**Projet de création d'un parc photovoltaïque au sol sur la
commune de Tresques (30)
présentée par SAS Parc Solaire de Tresques**

**Avis de l'autorité environnementale
sur le dossier présentant le projet
et comprenant l'étude d'impact**

N° : 2016-001964

Plan de Masse du Projet de Parc Solaire de Bernon

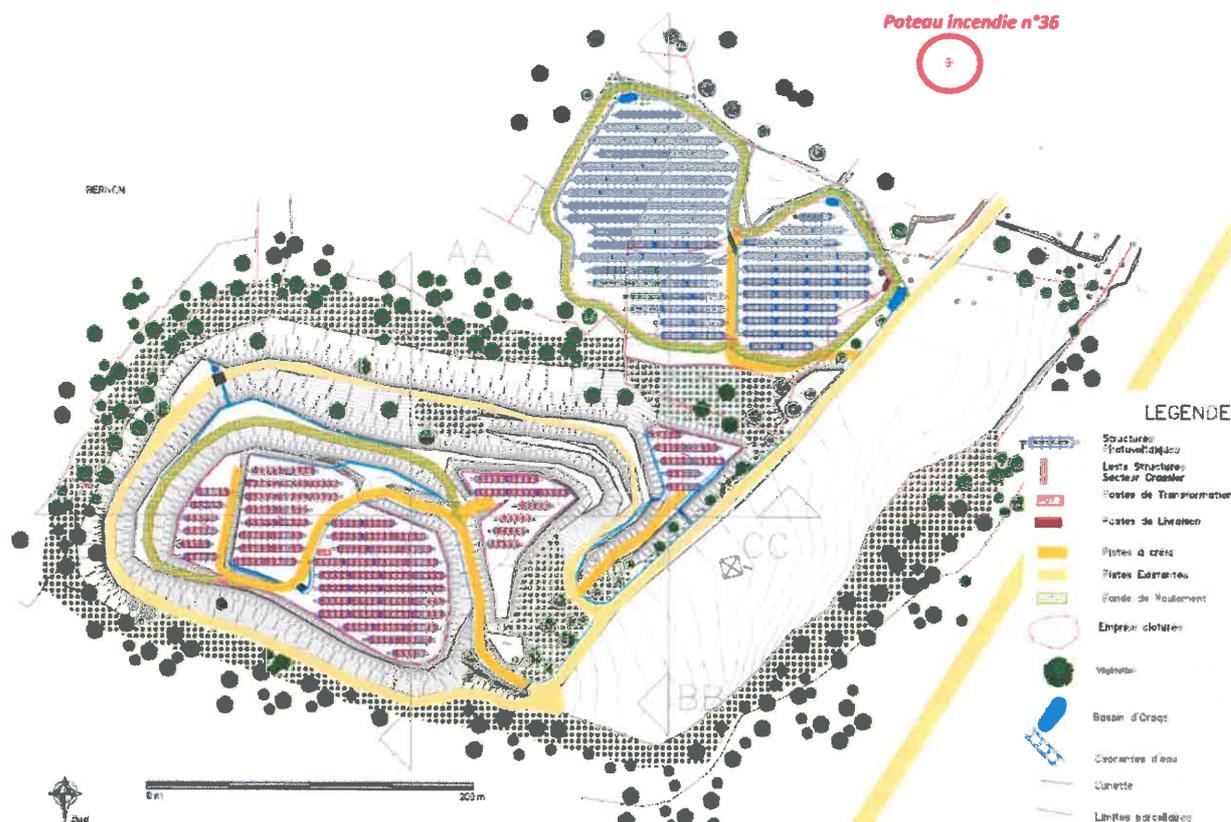
La description des caractéristiques et dimensions des aménagements prévus et des travaux nécessaires au projet, est claire et complète. Le démantèlement et le réaménagement du site après exploitation du parc photovoltaïque sont bien traités. Des plans localisent l'ensemble des travaux liés au projet, à savoir : les installations des panneaux, les voies et accès internes, les clôtures, les locaux techniques, les espaces à débroussailler, les bassins de rétention. L'étude précise que la base de vie du chantier sera située en dehors des zones sensibles. Sa localisation mériterait d'être identifiée sur le plan d'aménagement.
